**ГОСТИНИЦА, РАСПОЛОЖЕННАЯ ПО АДРЕСУ:
г. МОСКВА, УЛИЦА ЭЛЕКТРОДНАЯ, ЗЕМЕЛЬНЫЙ УЧАСТОК 2А**

12-ОМ/2023-АР-2

Отделочная часть

Изменение 1

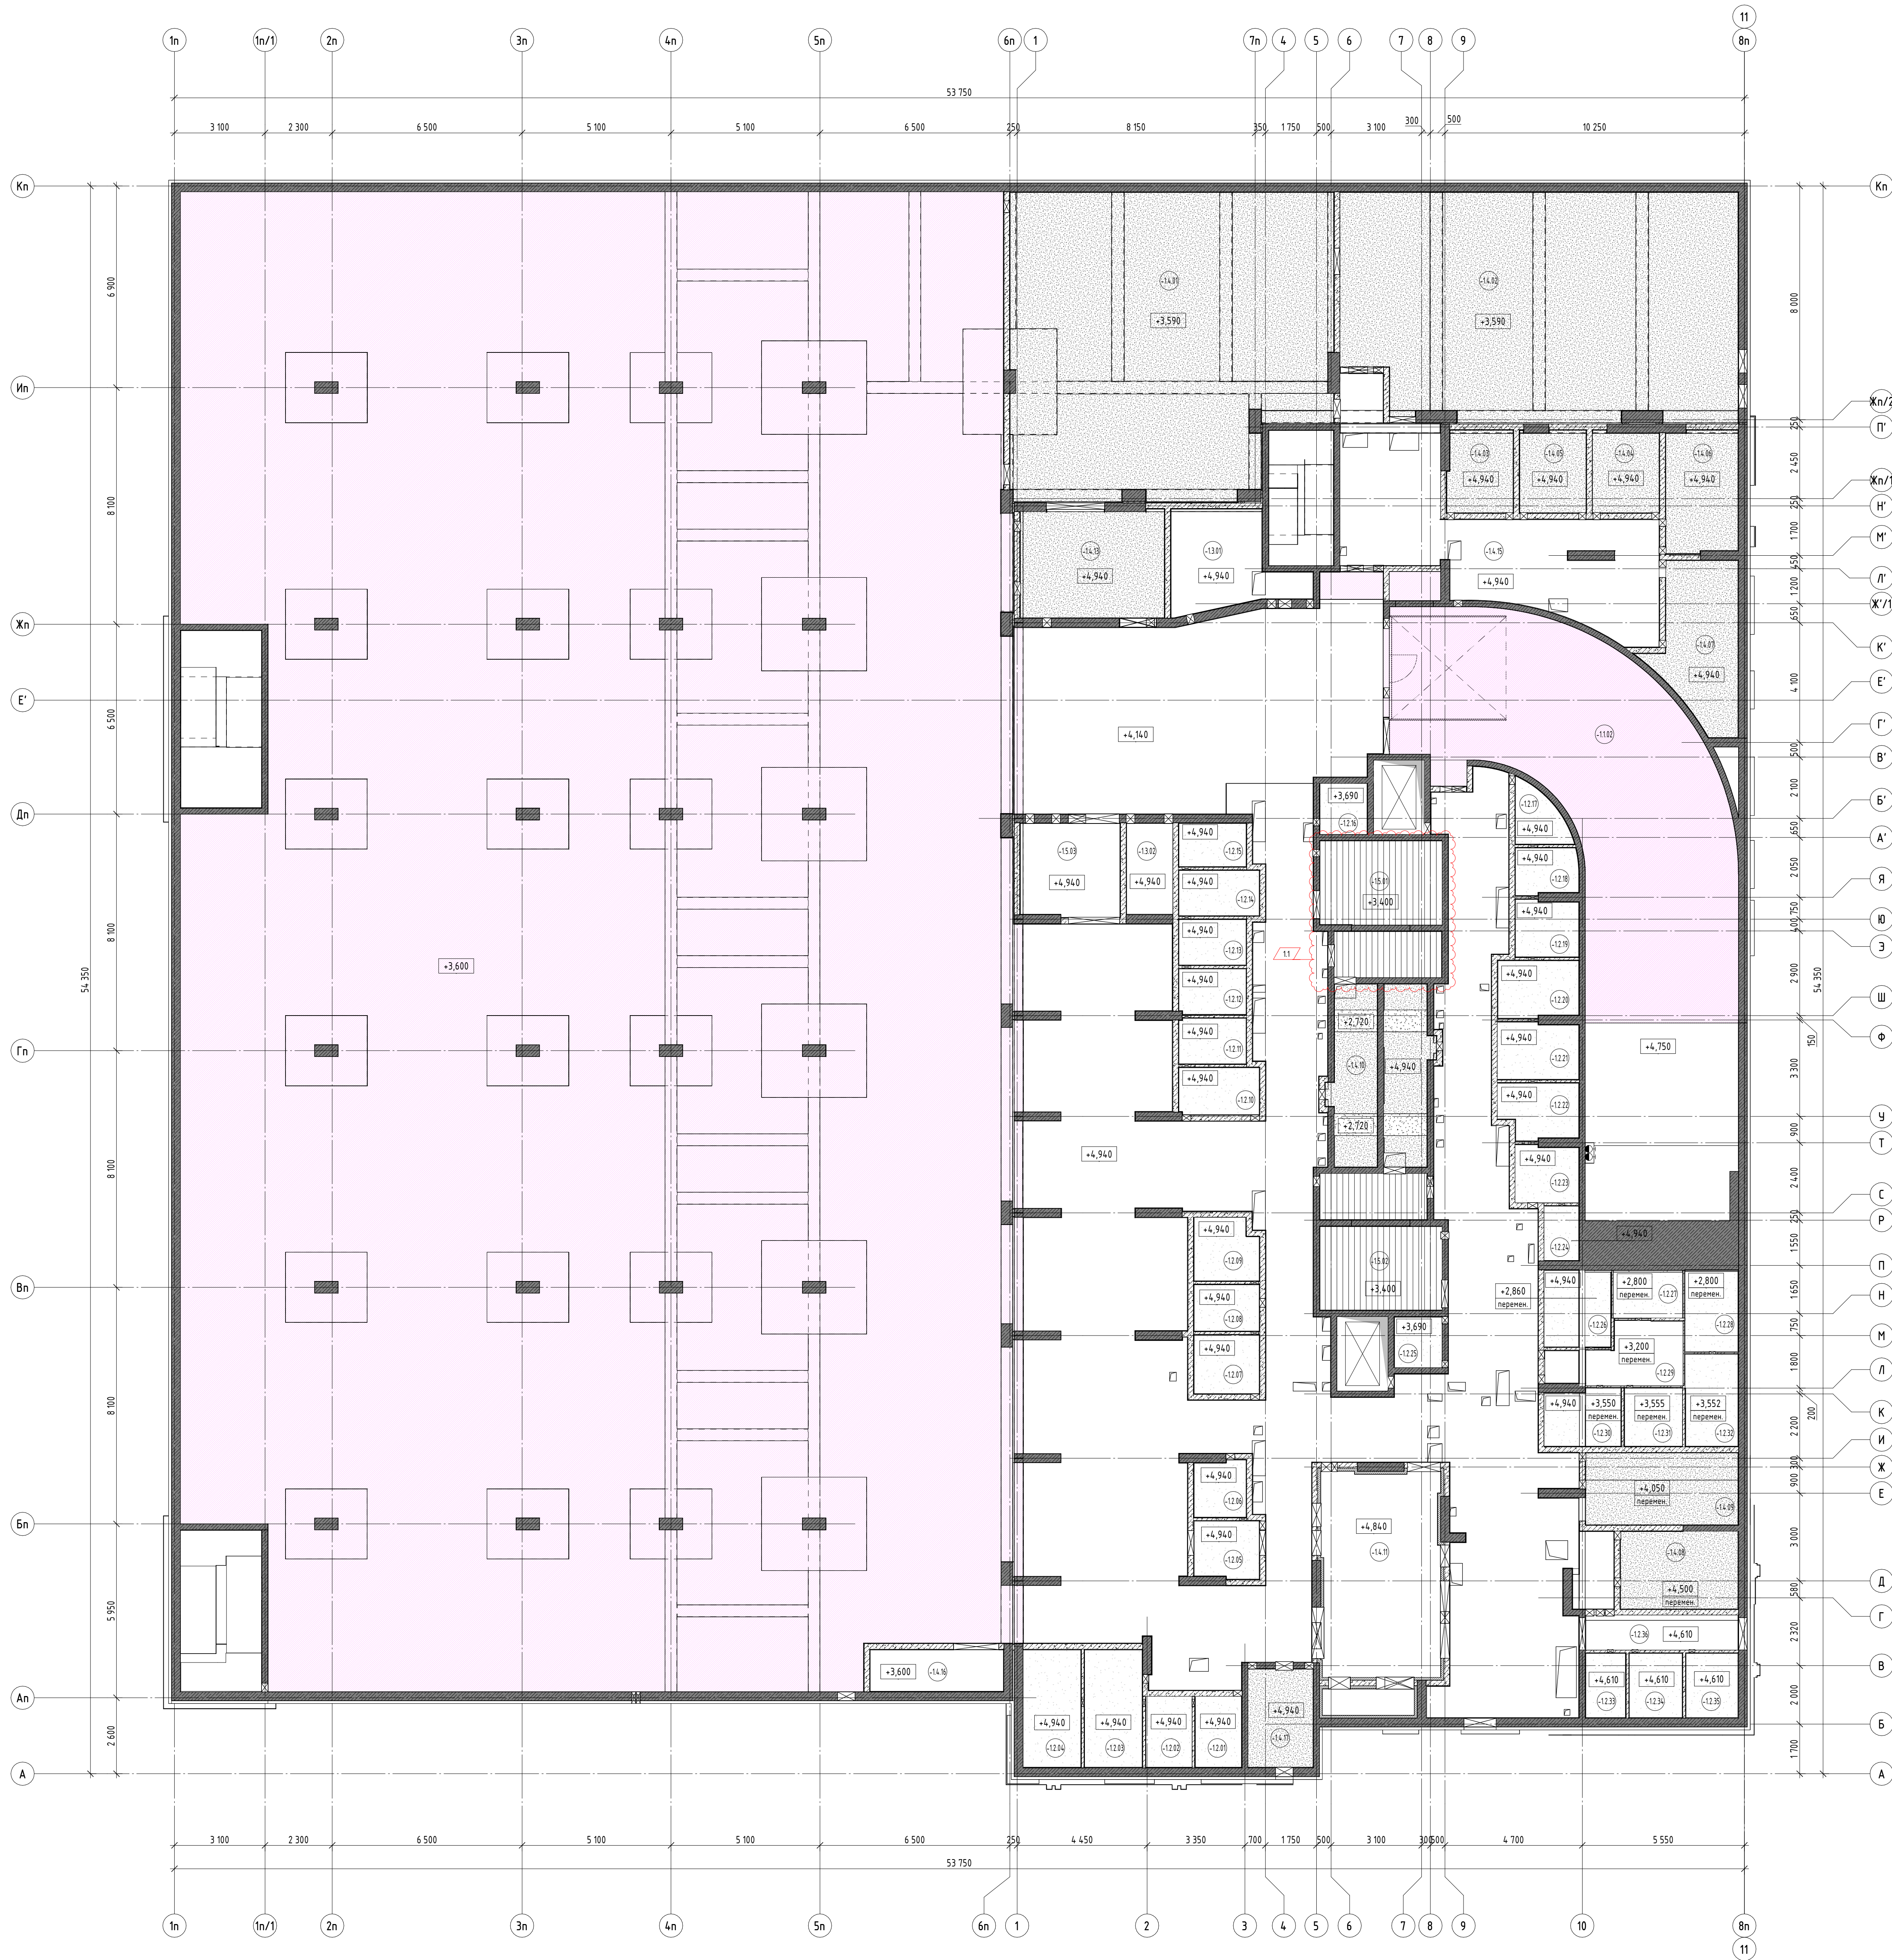
9	Скорректированы Условные обозначения, маркировка фартуков - парапетных крышек и кровельных ограждений назначена в соответствии с цветовым решением фасада.	1				
	10	Уточнен тип отделки потолков -1 этажа.	3				
	12-13	Изменены потолки в помещениях 5.01, 5.02 (с «Потолок ячеистый Грильято» на «Подвесной реечный алюминиевый потолок Албес (или аналог) вертикальный, выполняемый по дизайн проекту»)	3

- Цвет RAL металлических фартуков паралетных крышек и кровельных ограждений выполнять в соответствии с цветом прилегающей облицовки фасада.
